From: "Mos, Micha"
Sent: Tue, 20 Oct 2020 09:29:55 +0200
To: "5.1.2,e " <5.1.2,e @amsterdam.nl>; "5.1.2,e " <5.1.2,e @amsterdam.nl>
Cc: "5.1.2,e " <5.1.2,e @amsterdam.nl>; "5.1.2,e " <5.1.2,e @amsterdam.nl>
Subject: 20.10 RE: Betreft: Beplantingsplan Funepark

Ontwerp Oosterspeeltuin en schoolplein BOE vastgesteld

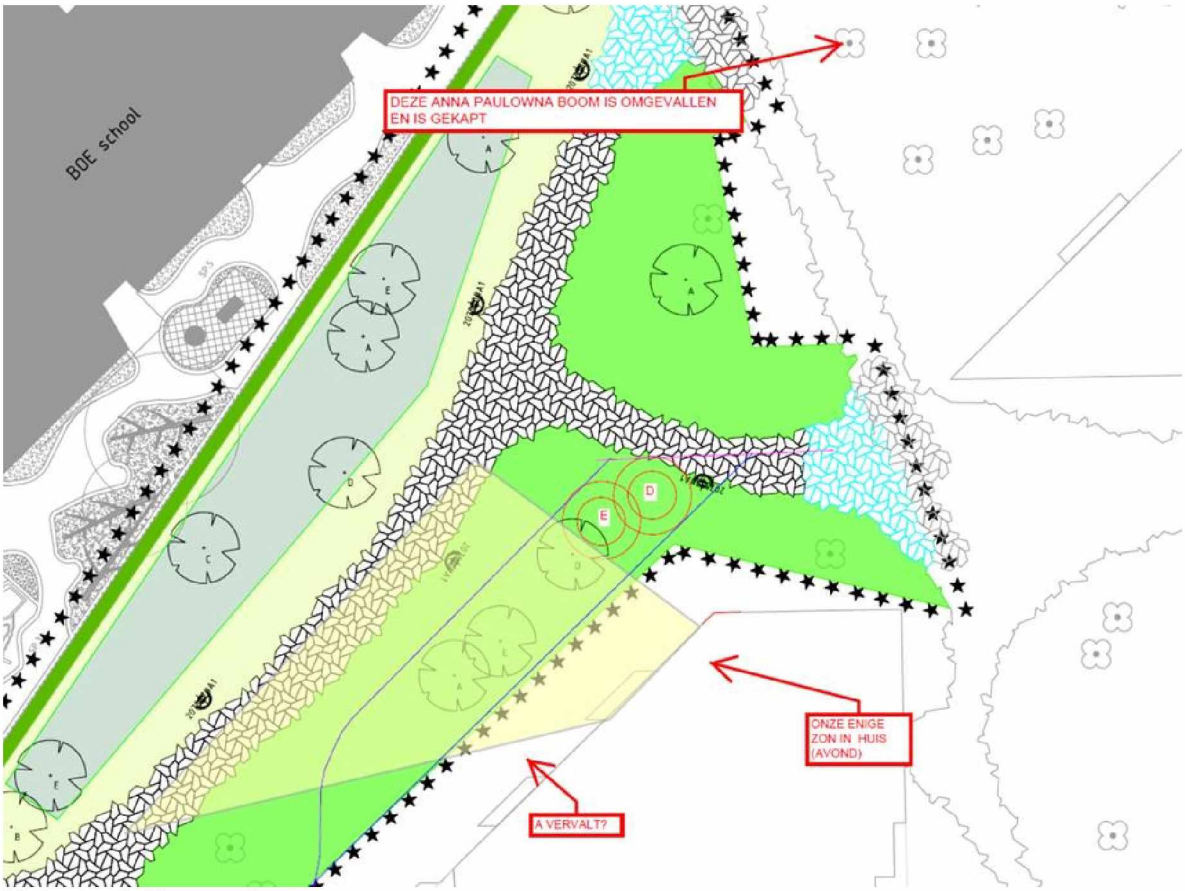
Wij hebben meegedaan aan de daar voorafgaande inspraakprocedure, maar de tekeningen die toen voorhanden waren wijken veel af van de uitvoeringstekeningen van nu:
Een smalle pad langs de BOE, geen extra dwars pad tussen de woonblokken en de BOE, en vooral geen bomen direct voor ons gebouw (zie tekening hieronder).
Niemand heeft ons bij eventuele ontstane wijzigingen betrokken of tenminste geïnformeerd, terwijl we direct belanghebbend zijn.
Kunt u mij helpen de vergunningstekening vinden/inzien?
Hartelijk dank!

PS: de twee bomen direct voor onze gevel mogen ook gewoon vervallen, ze hoeven niet verplaatst te worden.
Met vriendelijke groet,

Hierbij een tekening waar ik aangeef wat de spectrum is van de zon in ons BG appartement (april/september) en wat voor ons dé oplossing zou zijn. Door de D boom maximaal tegen het pad (en de leiding) te schuiven, ontstaat ruimte voor de boom B.
Voor boom A heb ik geen makkelijke oplossing, aangezien kabels en leidingen enz. Het beste zou zijn hem laten vervallen, of de recent omgevallen en gekapte Anna Paulowna boom in het midden van het park laten vervangen? (zie tekening)
Alvast hartelijk dank!
PS aan de overkant, in en voor de speeltuin komen ook behoorlijk veel hoge bomen, maar ik snap dat dat vast staat, dat zal de late zon wegnemen.

Ik heb met 5.1,2,e contact gehad om zijn bezwaar te horen. Ik kan mij voorstellen dat we nog wat schuiven met 2 bomen ivm. de avondzon in de woning.
Ik heb nog niets toegezegd maar goed om dit met elkaar af te stemmen.
Groet 5.1,2,e

Helaas is het niet mogelijk om bomen te verplaatsen in het ontwerp, de locaties zijn vanuit het ontwerp van de architect vastgelegd in de vergunning. Het is niet mogelijk op verzoek van bewoners hier wijzigingen in door te voeren. Dit zou een precedent scheppen voor andere bewoners, waarmee het einde zoek is.
Wij hopen hierin op uw begrip.
Met vriendelijke groeten,
